茨城県原子力安全対策委員会
東海第二発電所
安全性検討ワーキングチーム(第21回)
ご説明資料

委員からの指摘事項等を踏まえた論点及び 県民意見を踏まえた論点への説明

2022年7月29日

日本原子力発電株式会社

構造概要図(イメージ図)

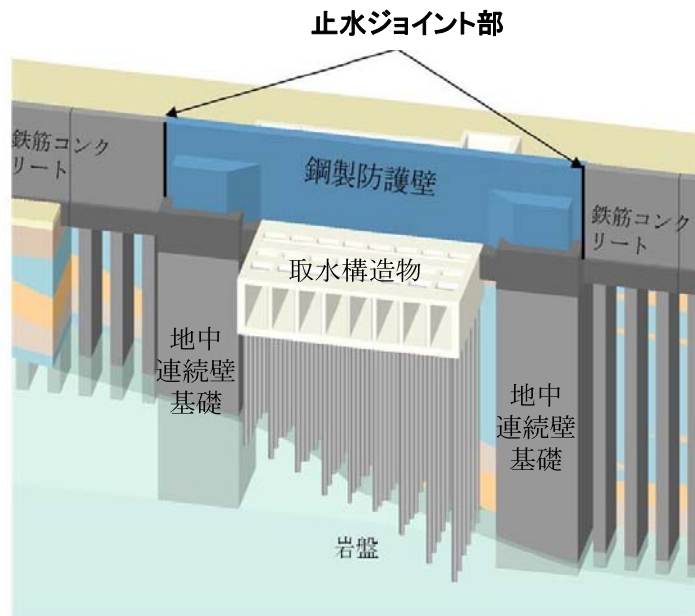
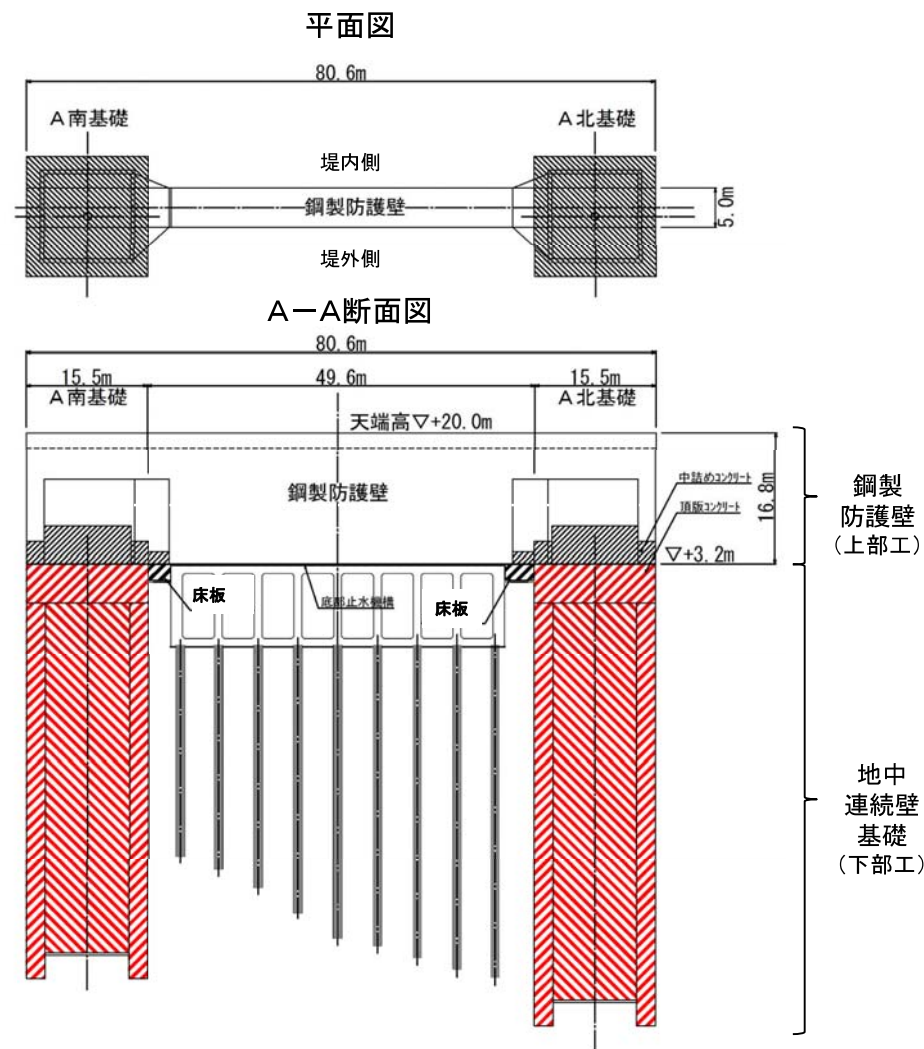
見直し後の防潮堤の構造は具体的にどのようなものか。幅何mかの壁をつなげる構造か。また, 控え壁は設けないのか。

鋼製の防護壁について, 幅が相当あるので, 水圧が相当かかり変形したりすると思うが, 詳細な設計情報がないので, 構造, 厚さ, ディメンジョン関係が分かるように説明すること。

- 鋼製防護壁は、幅約81 m、高さ約17 m、奥行き約5 mの鋼製の構造物であり、幅約50 mの取水構造物を横断して設置する。
- 鋼製防護壁は鉛直及び水平方向に配置された鋼板で構成される鋼殻構造であり、施工性を考慮して分割したブロックの集合体として全体を構成する。
- 基礎部は、南北両側に配置した地中連続壁基礎にて構成され、津波荷重等を受ける鋼製防護壁を支持する。
- 鋼製防護壁と取水路の隙間には、止水機構を設置し、津波の流入を防止する。

図(1) 津波荷重+余震荷重による構造物に作用する水平力のイメージ図
(鋼管杭鉄筋コンクリート防潮壁)

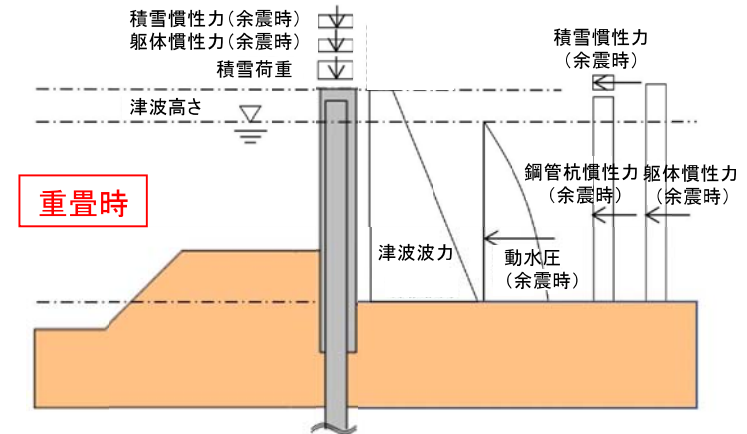
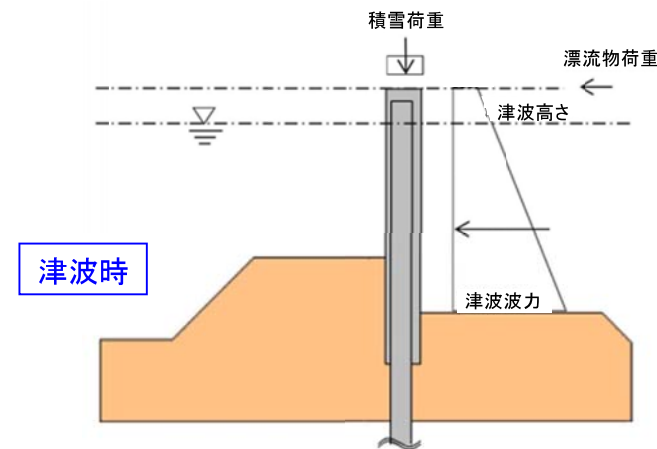
津波と漂流物とが同時に来たときに, 鉄筋コンクリートの防潮壁と鋼製の防護壁とは両方とも概ね弾性範囲内にあったということか。

ただし、津波は、海面が横にそっくり押し寄せてくる力ですから、防潮堤の厚みに対する強度を十分もたせて、その辺の検討をお願いします。

○荷重の組合せは、重畳時及び津波時を評価している。

このため波力が安全側に大きくなるように、「(津波高さ/2)×3」の高さに相当する水圧を津波荷重として考慮する。

黒い津波の発生メカニズム

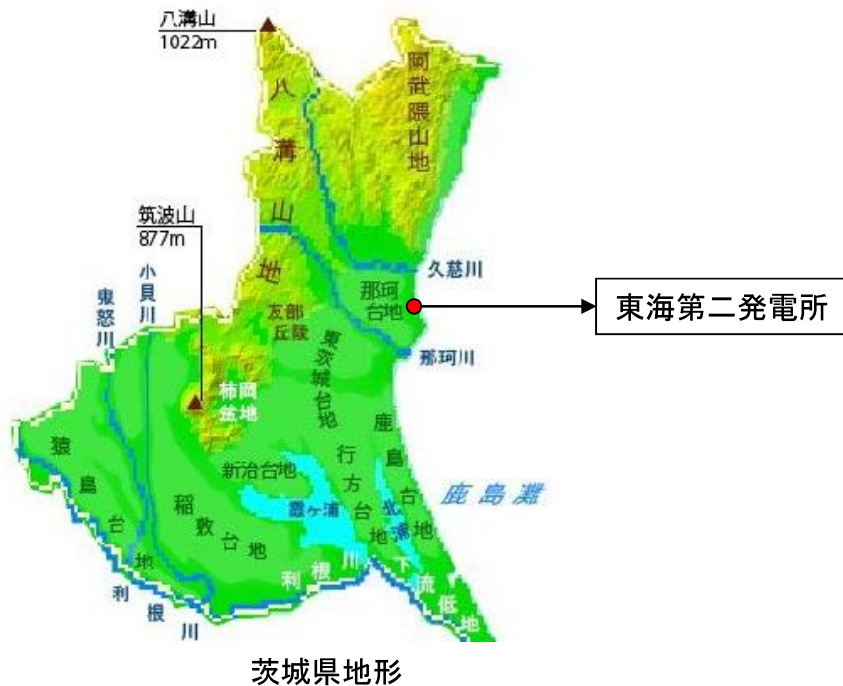
また、津波の衝撃力に関して、いわゆる海底汚泥などを含んだ「黒い津波」の威力が、正確に検討されているのか、も問題です。 P.19,20

東海第二発電所では、黒い津波が発生する条件に該当していないことを確認した。

- 海岸の地形は、陸側に入り込んだ湾ではなく、外海の太平洋に面している。
- 敷地前面の海底は調査結果から、堆積物の大半は砂であることを確認している。
- 海水の流れが緩くなる発電所の港内は定期的(2回/年程度以上)に浚渫(しゅんせつ)を行い、表層50cm程度の堆積物を除去している。

広域的な地盤の沈降と液状化による地盤沈下を考慮した解析結果

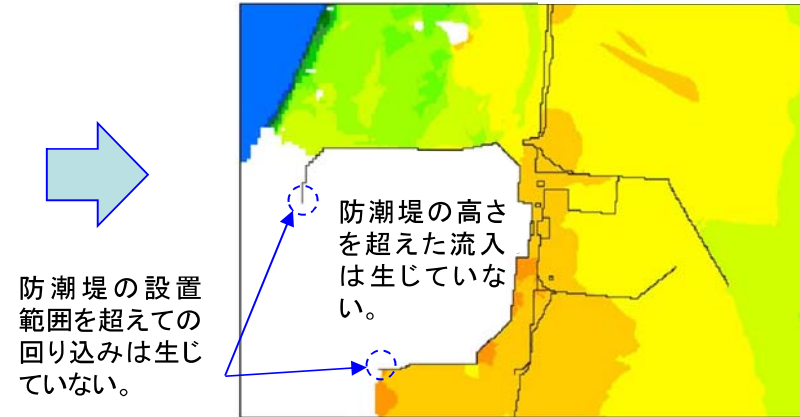
27ページの防潮堤をぐるっと囲む絵がありましたね。ここで海側と反対側の山側が防潮堤が切れているんですが、ここは敷地的に高くなるからいいよと、そういうことですか。宮城とか福島の津波のテレビの画面を見ますと、奥に入っていた津波が、戻るときにかなりのエネルギーで建物とかああいうものを壊しているんですね。だから、東海の場合も、津波が奥に入ったときに、戻す津波は構内に全部入ってしまうんじゃないかと。したがって、防潮堤をぐるっと取り囲むように、城の城壁のようにぐるっと取り囲むようにされたらいいんじゃないかと。

広域的な地盤の沈降(0.51mの沈降)*1を考慮して津波の解析を実施した結果、津波は防潮堤の高さを超えず、西側の防潮堤がない箇所からの回り込みもなく、防潮堤の内側には流入しない。
(着色部分が津波の浸水範囲)

さらに、液状化によって地盤沈下(0.5~1.5mの沈下)*2が生じたことを考慮して津波の解析を実施した結果、津波は防潮堤の高さを超えず、西側の防潮堤がない箇所からの回り込みもなく、防潮堤の内側には流入しない。
(着色部分が津波の浸水範囲)

鋼管杭鉄筋コンクリート防潮壁の作業フロー

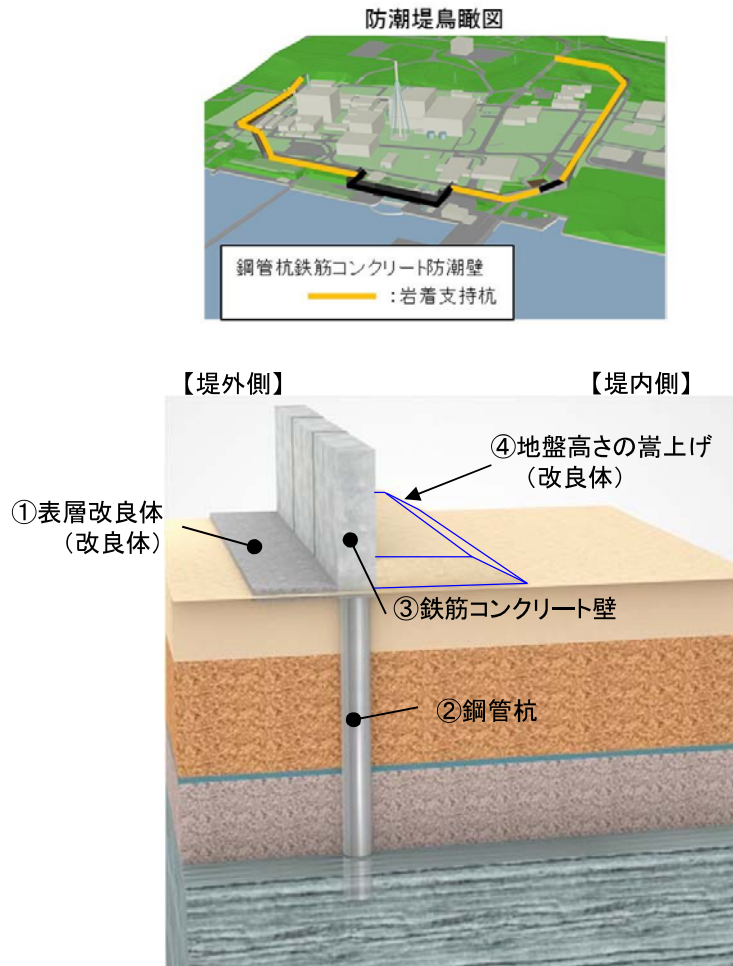
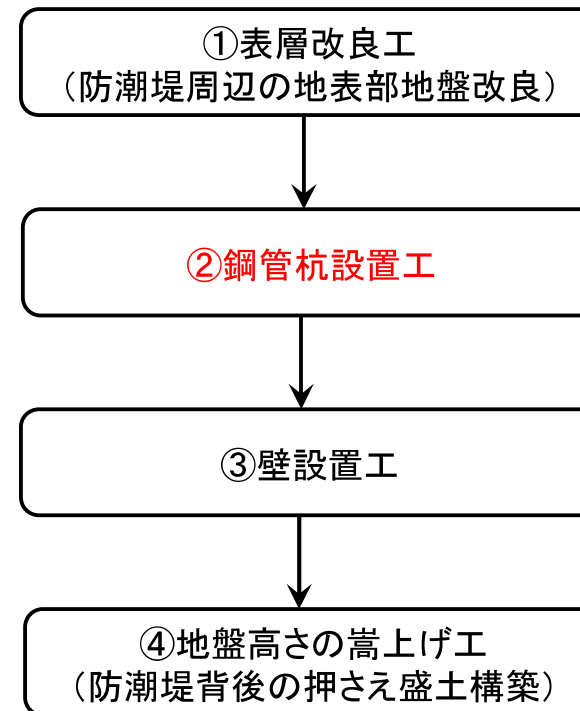
また、今回建設しようとしている直径2mほどの鋼管杭を連続して作り、それにコンクリートを巻き付けて厚さ2.4mほどの、まさに壁を1400m近くも作るというのですが、敷地の絶対的狭さの中で、完全な工事が可能なのか、検証されてもないという不安があります。 P.23,24

- 施工は、作業フローの通り、大きくは4つに区分される。
- ②鋼管杭設置工は、長尺の鋼管杭の置き場の確保や、複数の大型重機を用いた工事となることから最も大きな作業エリアを必要とする。

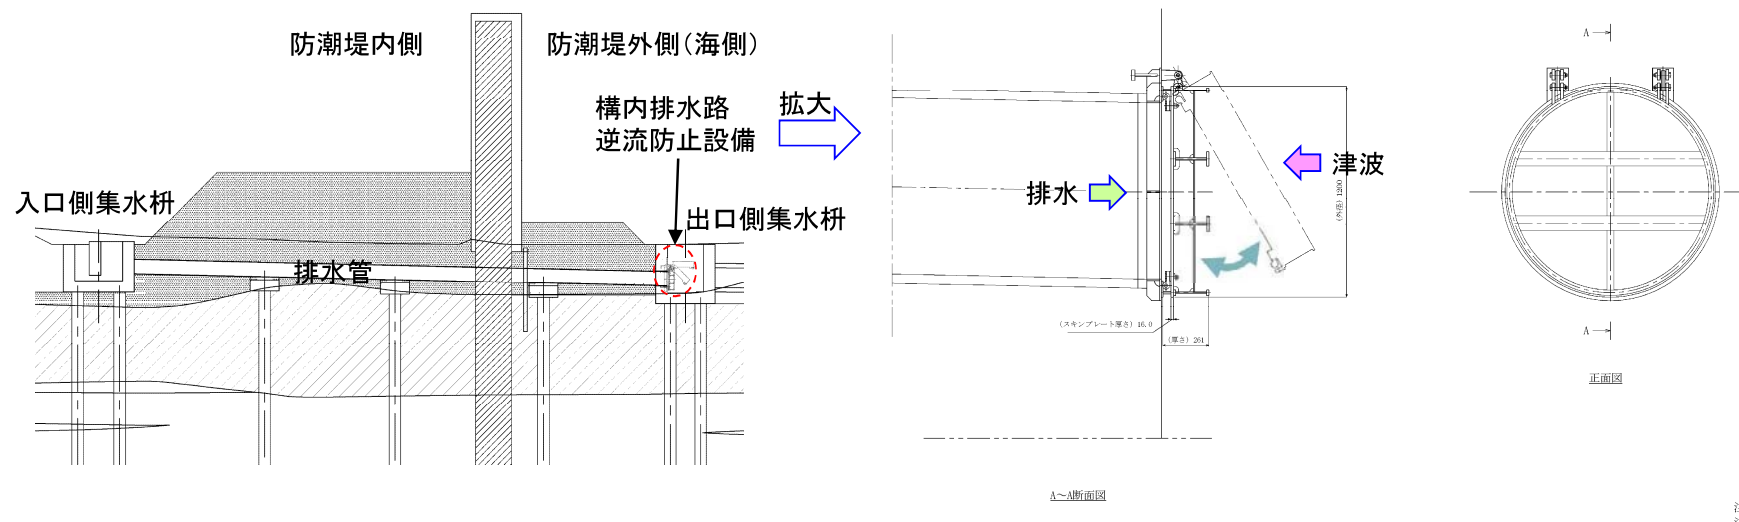
防潮壁については、海からの津波侵入防止効果の一面のみ説明されている。壁の追加設置で、現地はお椀のような構造になる。雨水が溜まりやすくなる。壁の追設に伴い、防潮と排水という一見矛盾する問題が出てくる。仮に、台風大雨時の大地震、带状降雨時の大地震を想定した場合、

- ・津波の圧力で構内排水路の逆流防止設備は閉じた状態となる。
- ・敷地内雨水は排出先が無くなり、敷地内の浸水レベルは上昇する。
- ・降雨量に比例して、敷地内浸水レベルは、より高くなると予想される。

大雨を想定した排水機能、能力が必要と思われる。 関連:Q10

- ・防潮堤内の雨水は、入口側集水枡に集められ、防潮堤下部に埋設された排水管により防潮堤外に導かれ、出口側集水枡を経由して、海に排水している。
- ・出口側集水枡には、防潮堤内の入口側集水枡に溜まった雨水等の水圧で開、防潮堤外の津波の水圧で閉となる構造の構内排水路逆流防止設備を設置し、排水路から津波が流入することを防止している。
- ・津波が襲来した場合には、構内排水路逆流防止設備が閉となり排水できない状況となる。しかし、津波は押し波と引き波が繰り返されることから閉となるのは一時的な状況であり、日最大降水量81.7mm/hに対して降水量127.5mm/hを排水できるよう余裕を持った設計であるため、十分な雨水の排水性は確保できる。

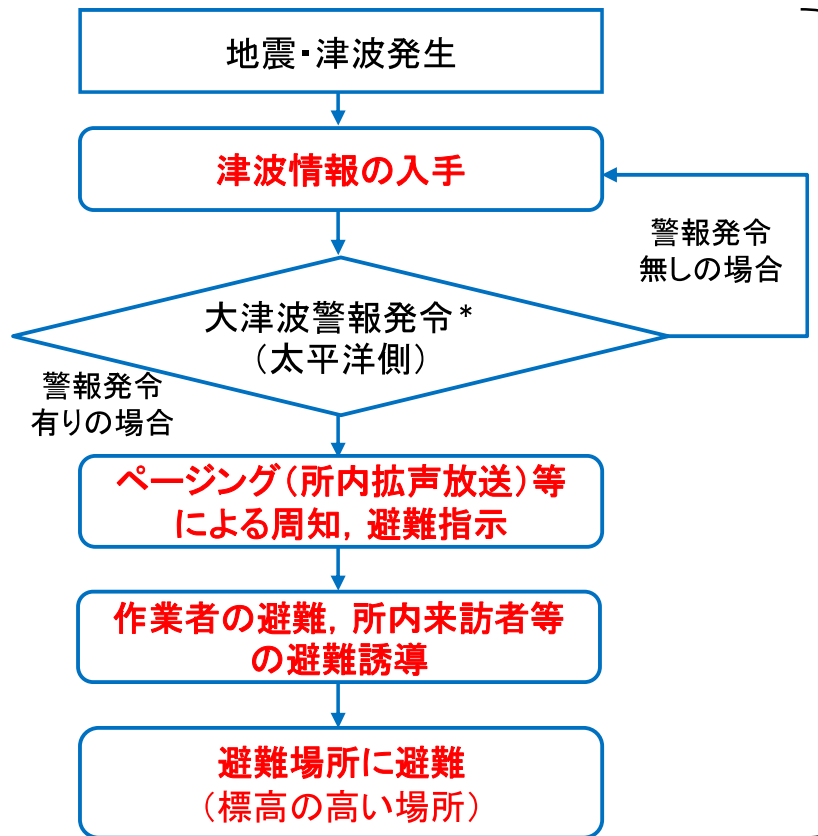
基準津波のような大津波が襲来するような場合に、作業員の対処と避難をどのように考えているか。

● 発電所に津波が襲来する恐れを覚知した場合の避難対応フローは以下のとおりとし、人命を最優先として避難活動等を行う。

- ① 発電所に襲来する可能性がある津波情報を覚知し所内に周知，避難指示を出す。
- ② 所内の作業員等は，高所の避難場所に避難し，安全を確保する。

- ・地震・津波発生から津波警報の覚知までは短時間で可能であり，**発電所への津波襲来前に所内への周知，避難指示が可能** <別紙1参照>
- ・津波情報は，**夜間・休日等を問わず24時間勤務中の当直守衛員や中央制御室の運転員等が把握可能であり，直ちに所内への周知，避難指示等が可能**
- ・**ページング(所内拡声放送)**は，**建屋内を含めた所内広範囲に同時放送が可能**
- ・**発電所への来訪者等は所員による避難誘導**で対応
- ・**避難場所は標高+20mの当社所有地** } <別紙2参照>
- ・津波襲来時に備えた対応操作実施に際し<別紙1参照> **運転員は中央制御室に，発電所の更なる緊急事態に備える災害対策要員は緊急時対策所に向かう。**
